Beschlussvorlage

Vorlage Nr.: FB 5/051/2012

Bebauungsplan Nr. 93 "Sondergebiet Krankenhaus" - Änderung des Geltungsbereichs

Variante 2

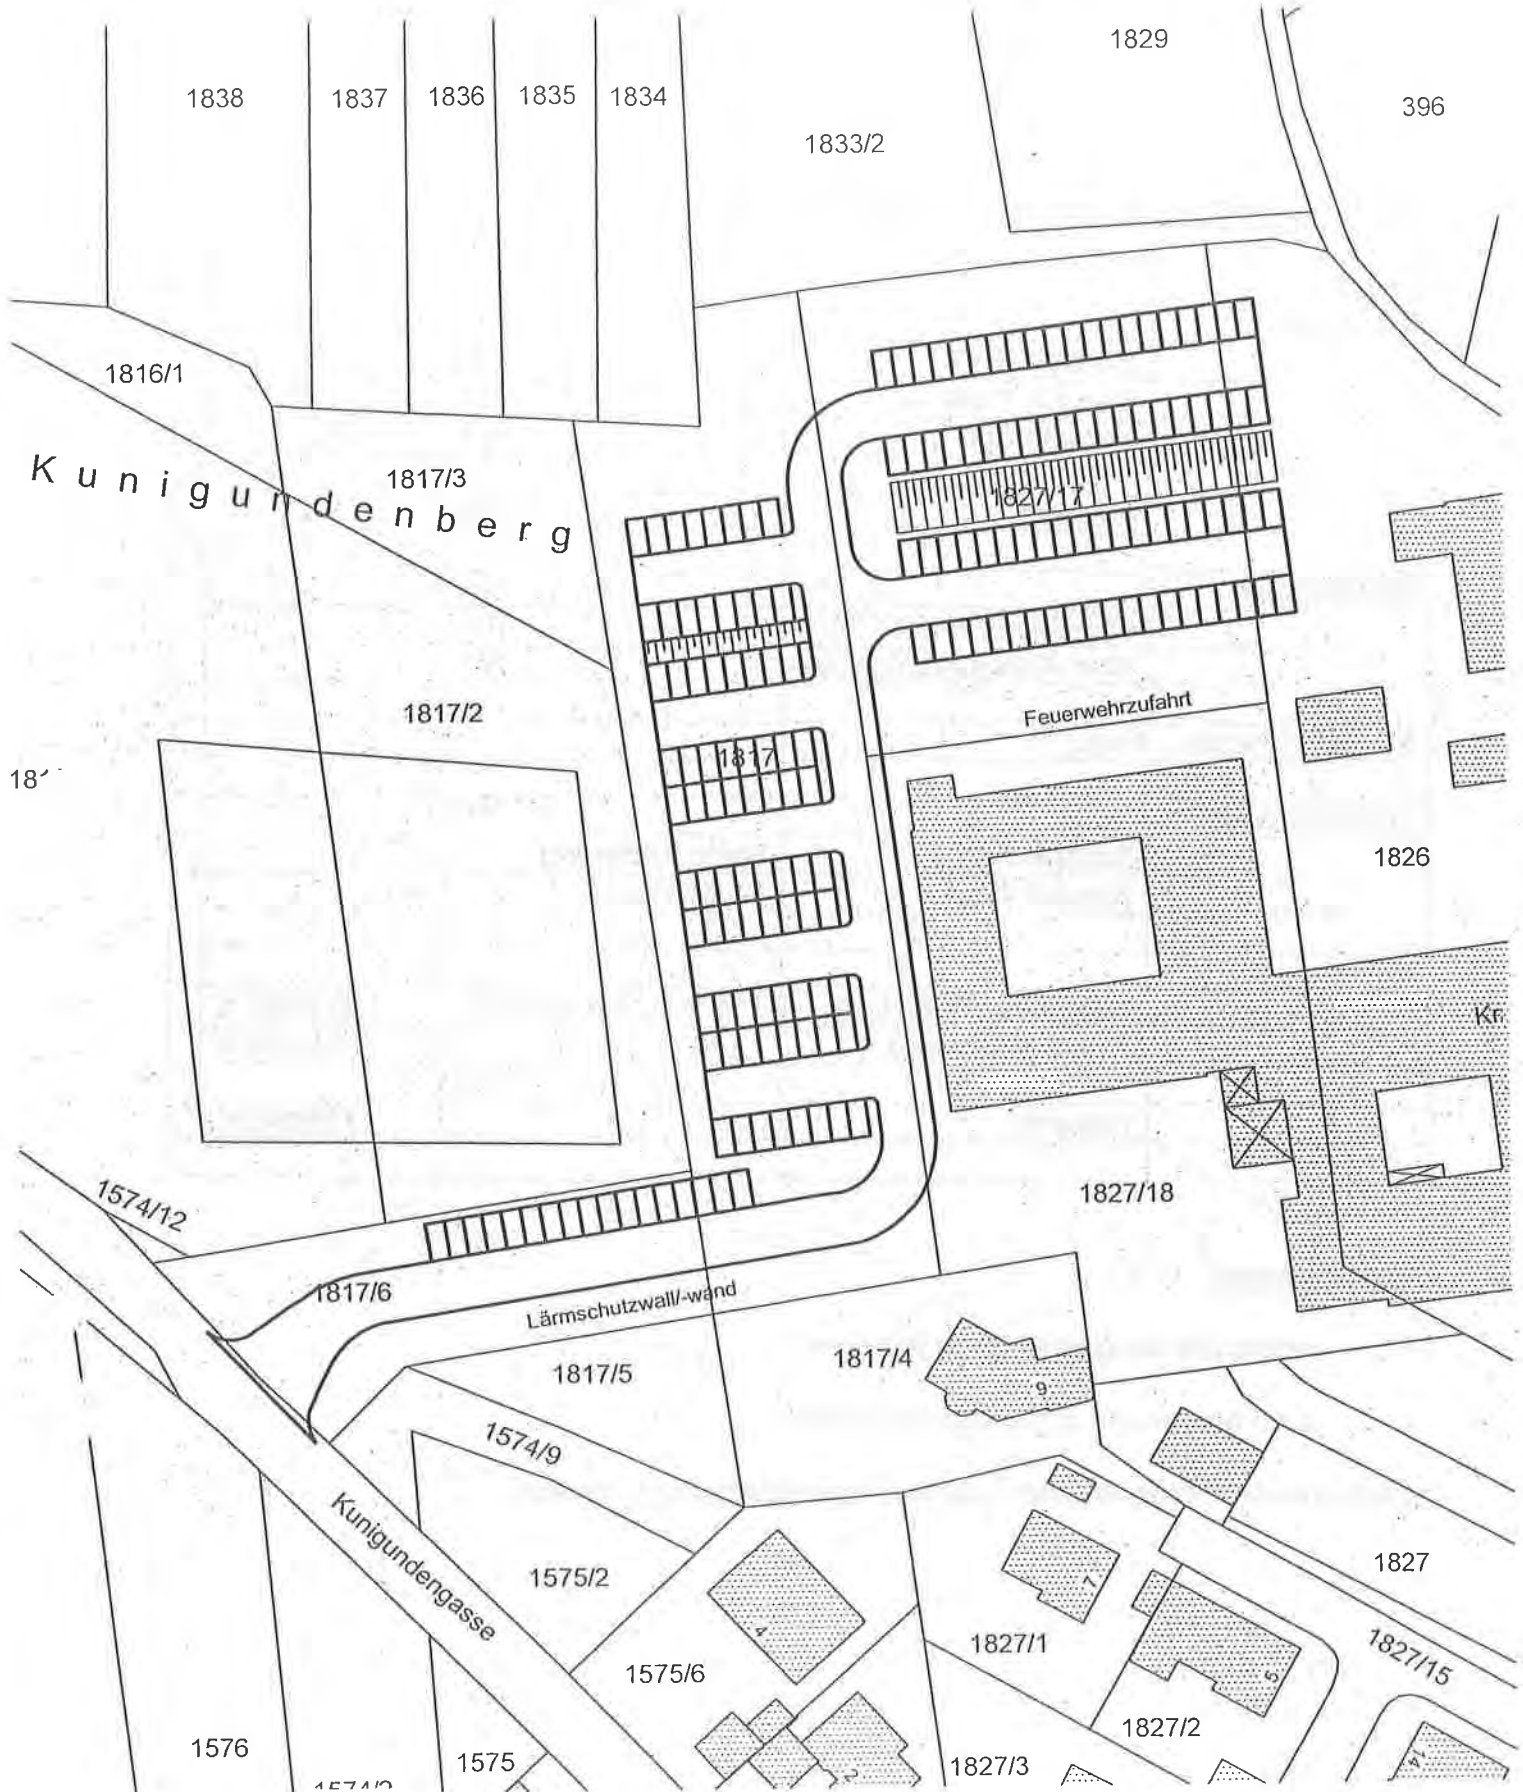
- + guter Lärmschutz im Bereich West
- + kein Umbau im Bereich Süd
- höhere Kosten durch Bauwerk
- viel Fahrverkehr in Kunigundengasse

Variante 3

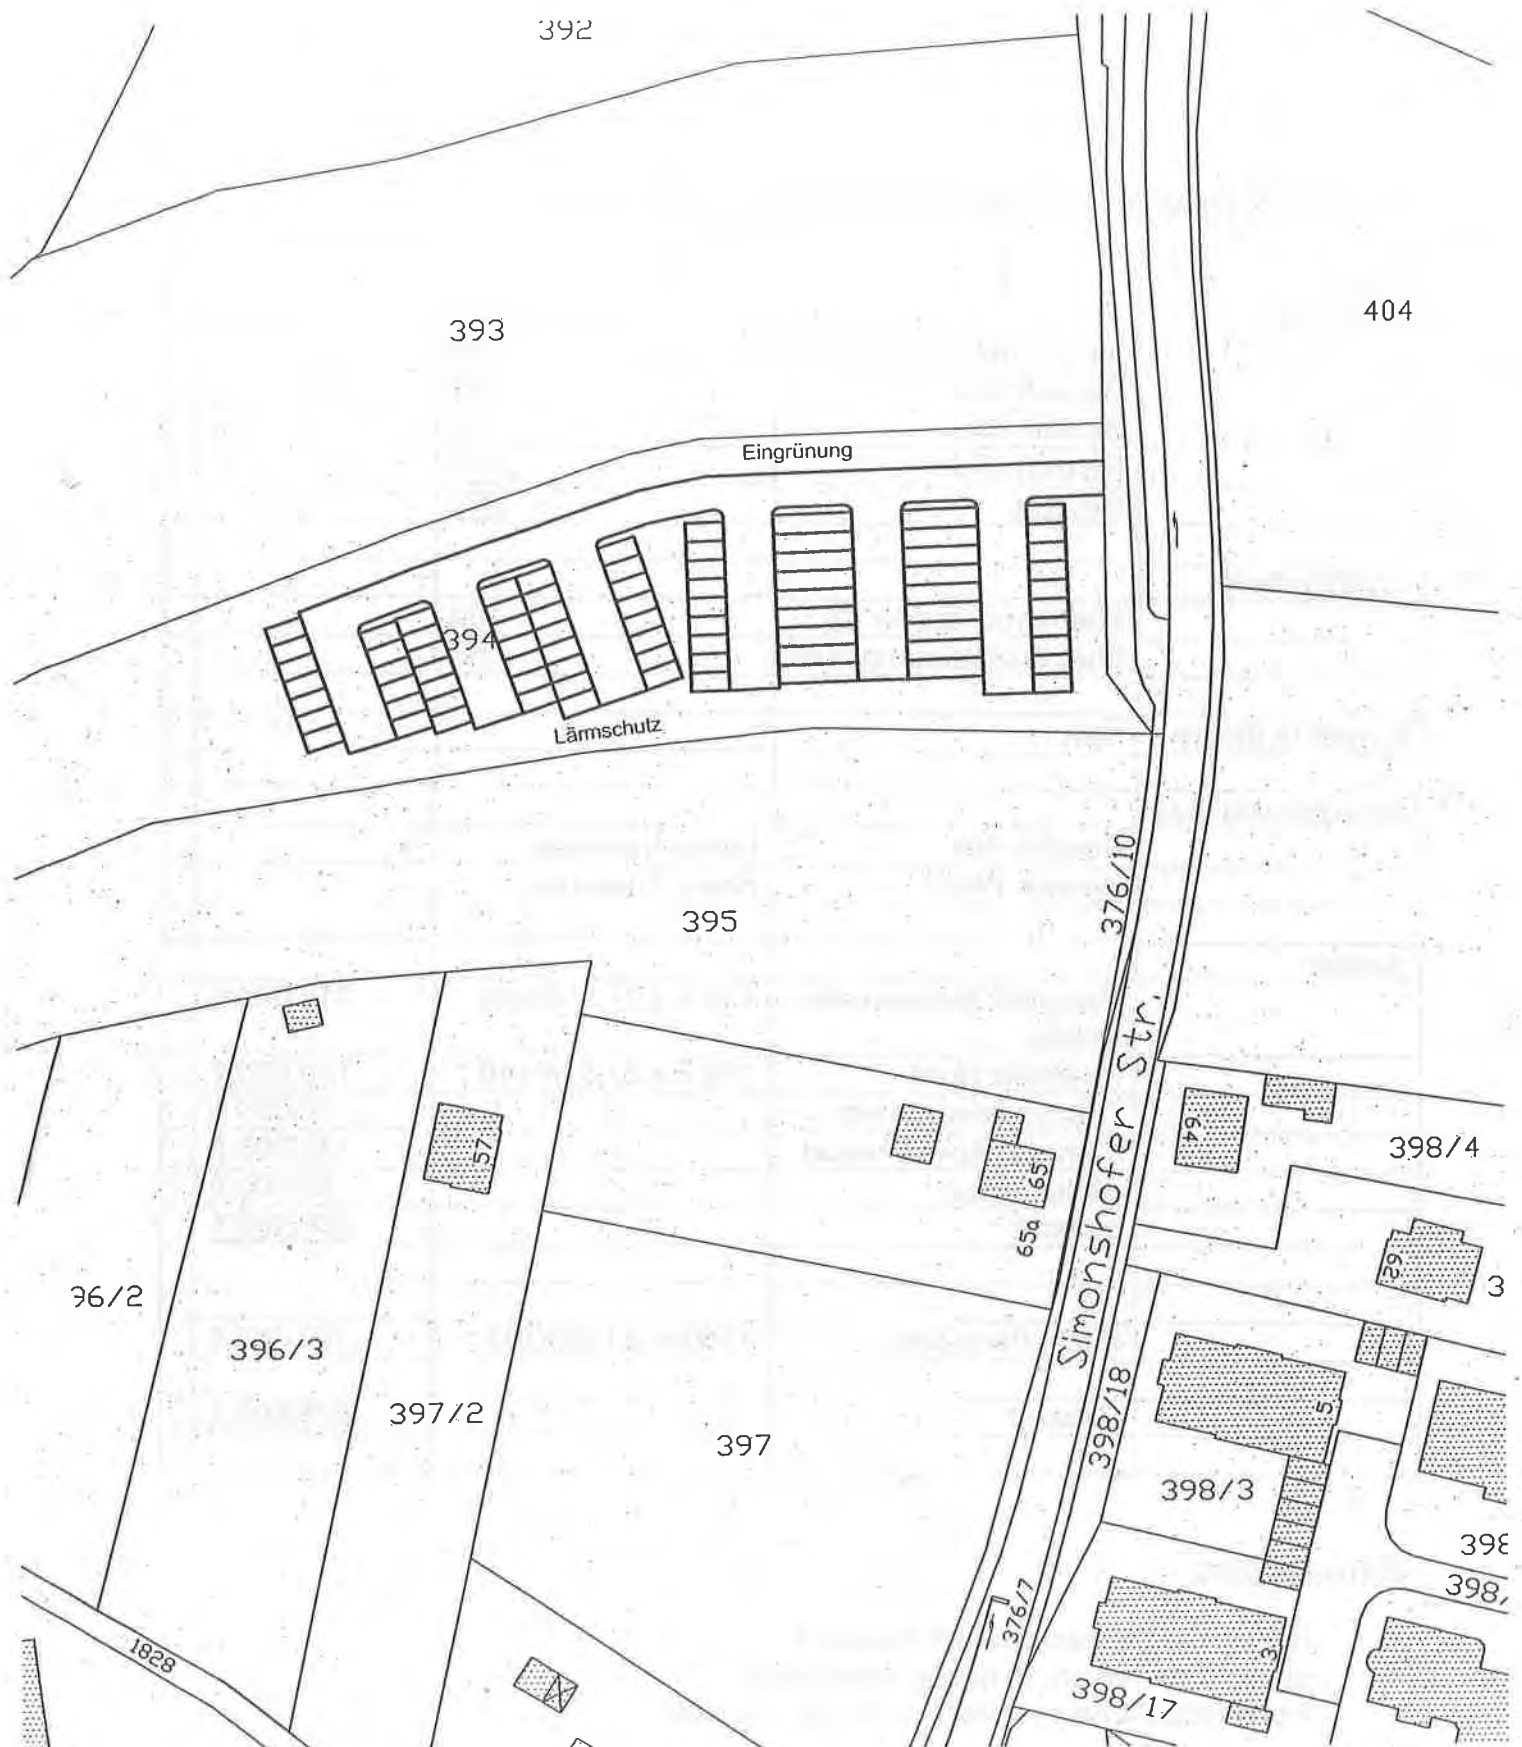
- + relativ viel Stellplätze ohne Bauwerk
- viel Fahrverkehr in Kunigundengasse

Wall-Wandkombination zum Lärmschutz muss geprüft werden

Variante 4

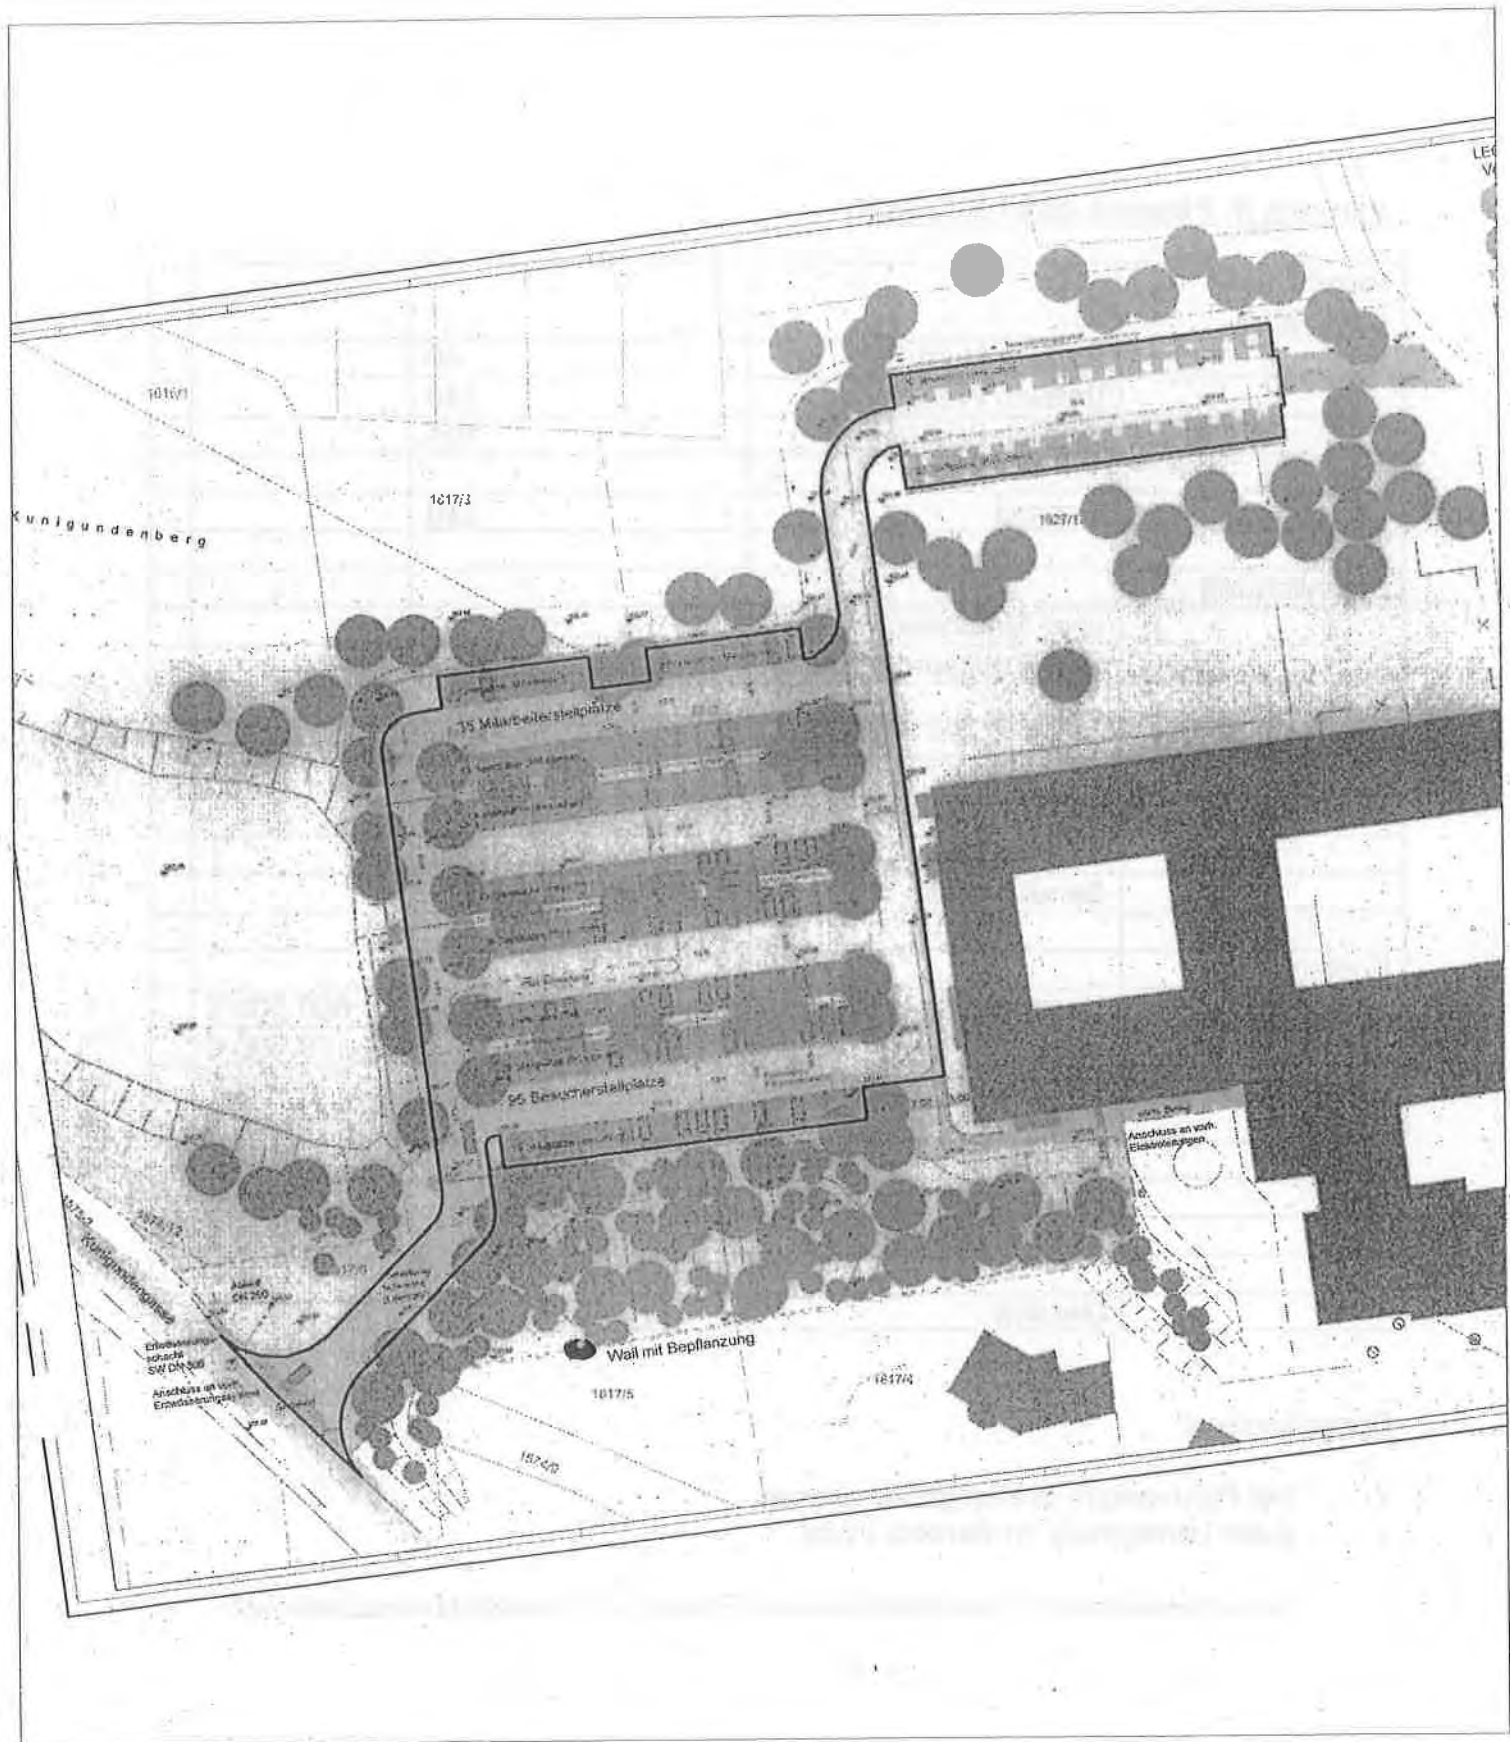
- + relativ viel Stellplätze ohne Bauwerk
- + wenig Fahrverkehr in Kunigundengasse
- + Parkplatzreserven im Bereich West und Nord
- voraussichtlich Abbiegespur in Kreisstraße erforderlich (ca. 50.000 €)
- Entfernung zum Haupteingang ca. 450 m – Akzeptanz?

Lärmschutz muss geprüft werden

Standort Parkplatz Weiher

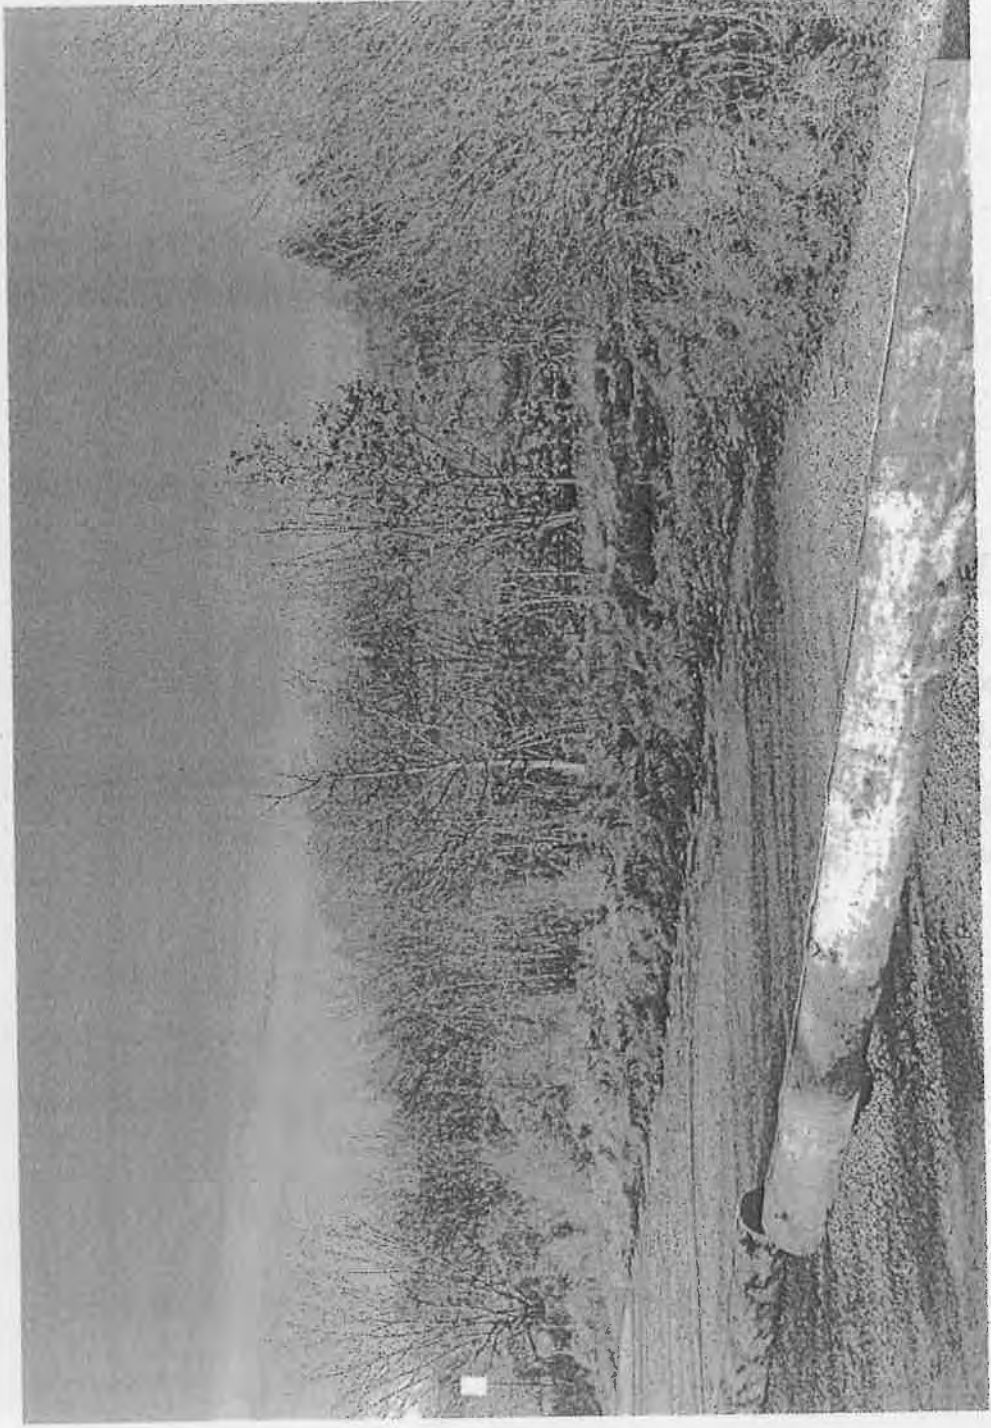
- Vorhandener Pachtvertrag?
- Fußläufiger Anschluß Haupteingang
- Baukosten?

- Verlust kartiertes Biotop
- Kosten für Ersatzflächen
- kommunale Aufgabe?
- Abgasbelastung + Lärm für Bettenbau
- Nachtbeleuchtung Kunigundenberg
- Krankenhausaussiedlung Kunigundenberg
- Verkehrskapazität Kunigundengasse
- Eingriff in das Naherholungsgebiet Kunigundenberg

Intensivnutzung Klinikgelände

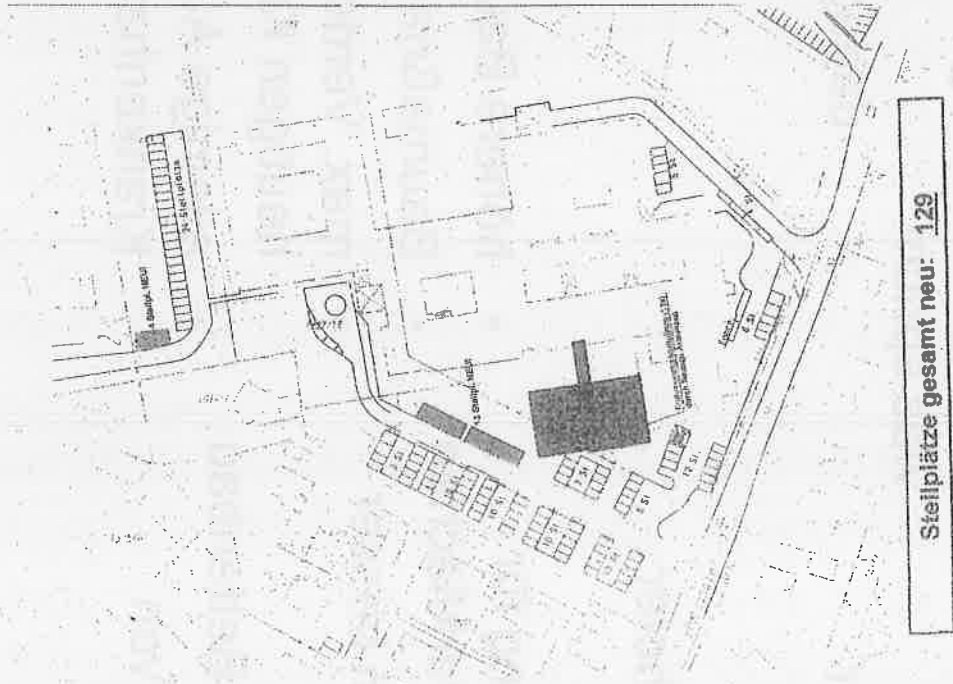
- Anbindung Simonshofer Straße
- topologische Eignung für zweigeschossige Parkflächen
- heutige Parkflächen besser nutzen(s.Fotos)
- Optionen oberhalb Bettenbau
- keine Überbauung von Grünflächen
- höhere Baukosten
- Baumaßnahmen und Bauzeit
- max. Verdopplung der heutigen Kapazität
- alleinige Aufgabe der Krankenhaus GmbH
